【追加資料】 警報なし津波 保安規定ご説明内容

<説明事項>

保安規定68条の2のLCO逸脱時の対応フローについて、「構内潮位計1台が動作可能な場合」、「構内潮位計全台が動作不能の場合」および「動作可能な衛星電話（津波防護用）が4台未満の場合」をそれぞれ添付資料1の図1から図3に示す。

図1 動作可能な構内潮位計1台の場合の対応フロー

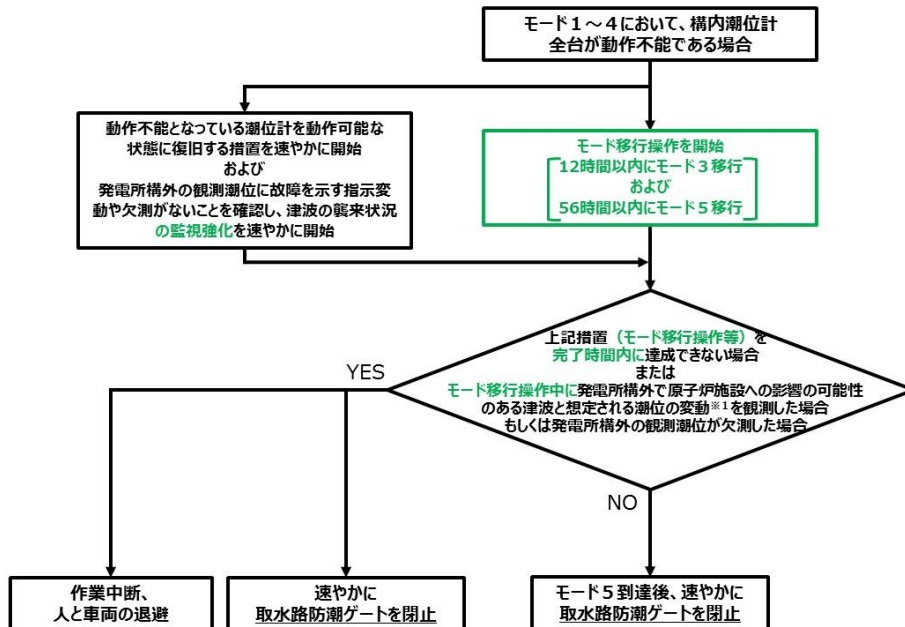
1. 潮位計のフローについて、動作可能な潮位計1台または発電所構外の観測潮位による「継続監視」について、「監視強化」することが分かる表現にすること。
2. 衛星電話のフローの前提条件として、潮位計による津波検知が可能であることを記載すること。
3. フローにおいて、モード移行中も津波の襲来状況を継続監視することを示す表現（フローにおける条件を示すダイヤから戻る線の表現）を誤解のないように見直すこと。
4. フロー及び保安規定記載方針について、監視強化とモード移行を同時に進めていくことが分かる表現を検討すること。（「当直課長は、E.2の措置を実施後、モード3にする」という表現の適正化を含む）
5. E項を達成した場合（モード5に到達した場合）に、取水路防潮ゲートを閉止する表現を検討すること。（「当直課長は、モード5到達後、取水路防潮ゲートを閉止する」という表現の適正化）
